UFFICIO CIRCONDARIALE MARITTIMO DI PIOMBINO

ORDINANZA N° 14/2018

Titolo - Modifica ed Integrazione ordinanza n° 17/2018 del 20.04.2018 - schema di separazione del traffico.

ALLEGATO 1

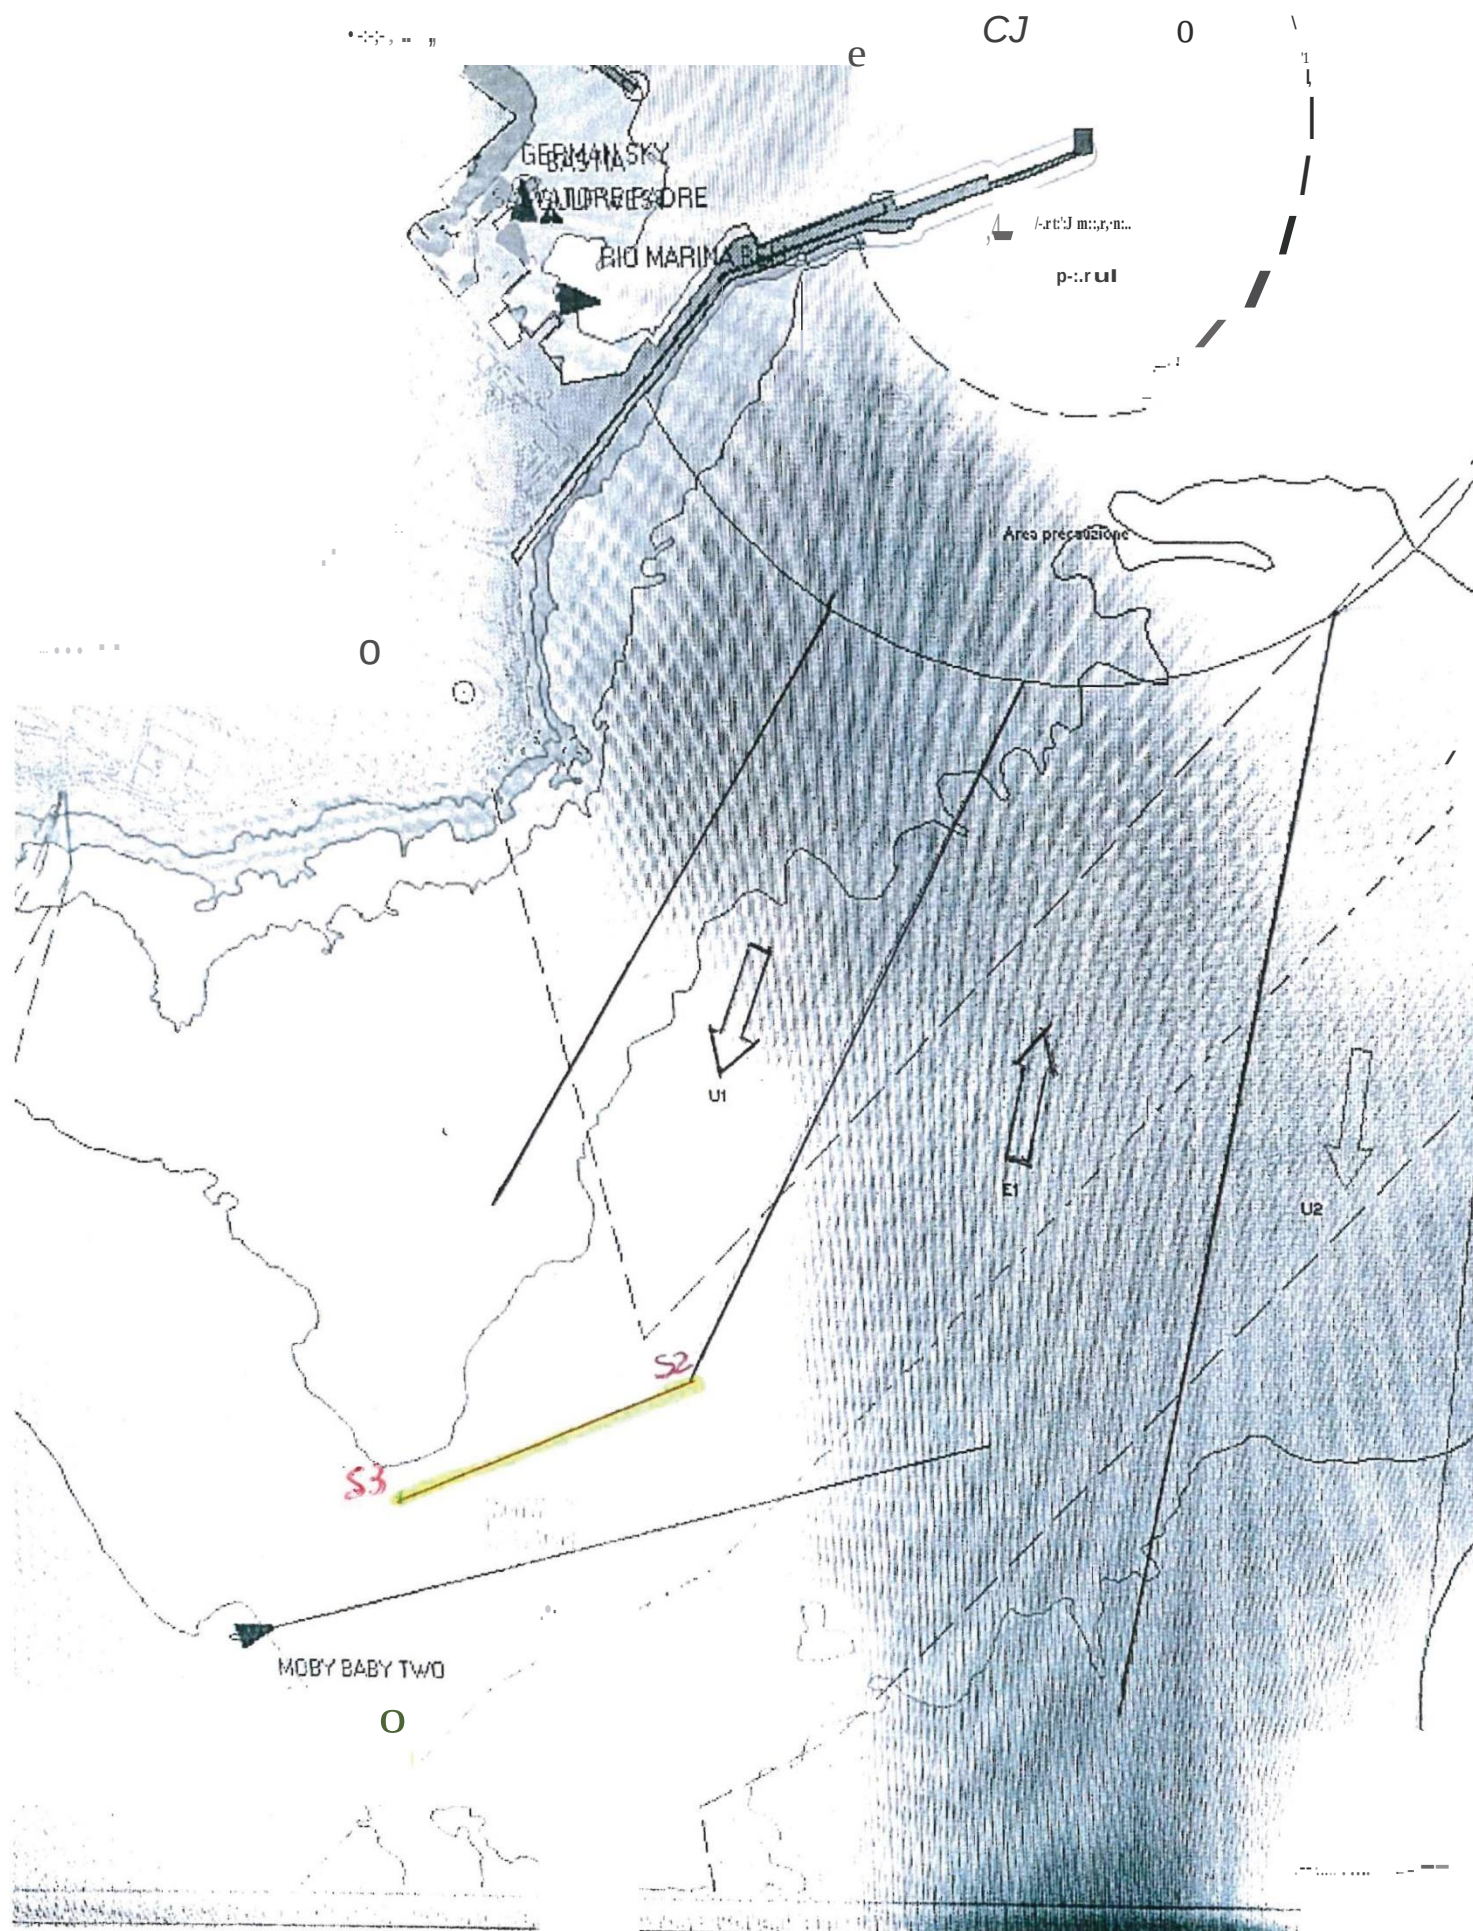
- **CORSIA DI TRAFFICO IN USCITA U1 (R - S)** alla tabella linea 2 viene aggiunto un ulteriore punto denominato S3 avente le seguenti coordinate geografiche espresse in WGS84:
Lat. 42° 54' ,2005 N - long. 010° 32' ,2250 - Tale punto va a costituire il segmento S2-S3 come da elaborato grafico allegato alla presente.
